Opmerkingen 5.1, [5.1, 2, e] op BEA Kolenkitbuurt Noord

22 sep 2023

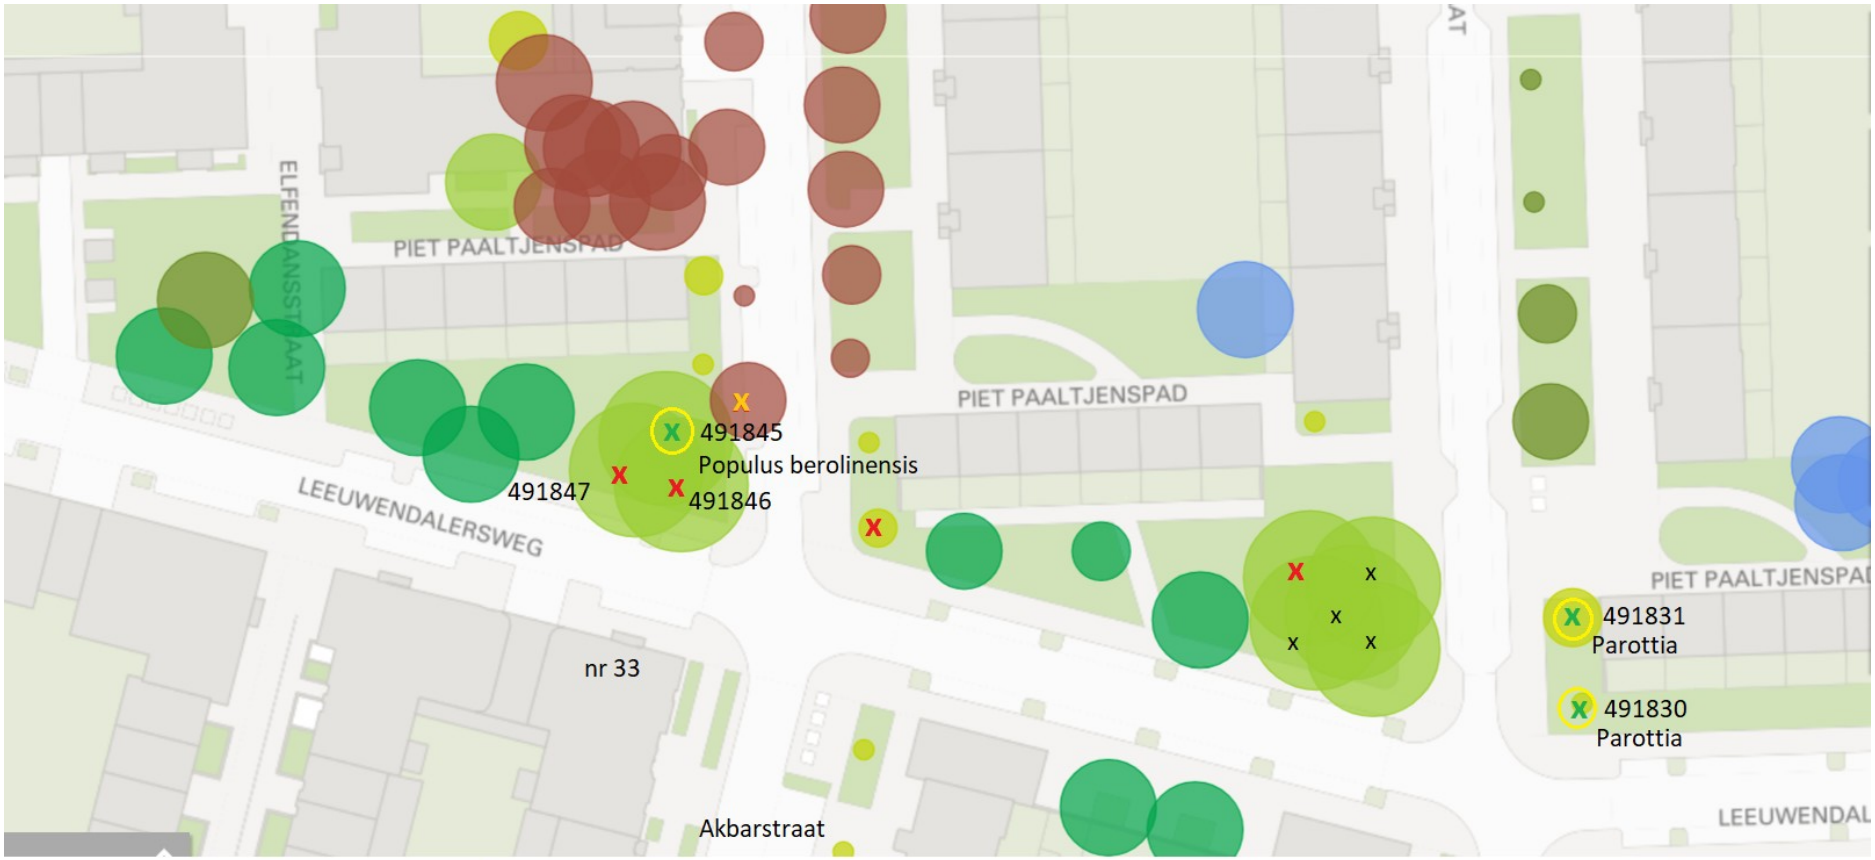
X dood en herplant

X dood of verdwenen

X Voorgedragen als waardevolle boom in 2021 maar nog niet geëffectueerd met positief advies stedelijke bomencie of een db besluit (status 'concept').

resterende bomen van waardevolle bomenlijst

Afbeelding 5. Geen waardevolle of beschermwaardige houtopstand binnen plangebied (wel nog 6 nader te beoordelen bomen)

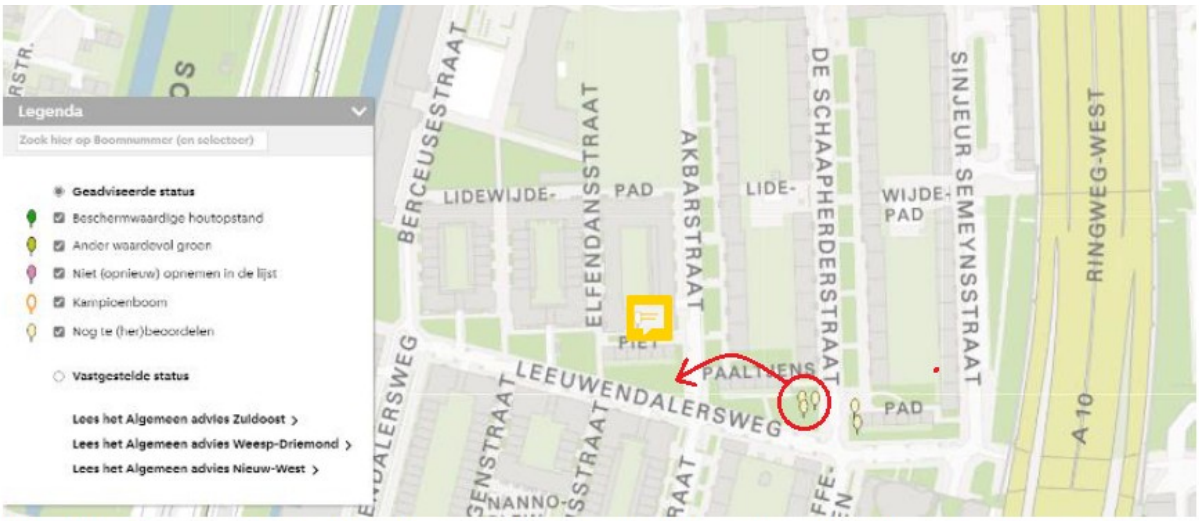
groepje van drie op verkeerde plek ingetekend
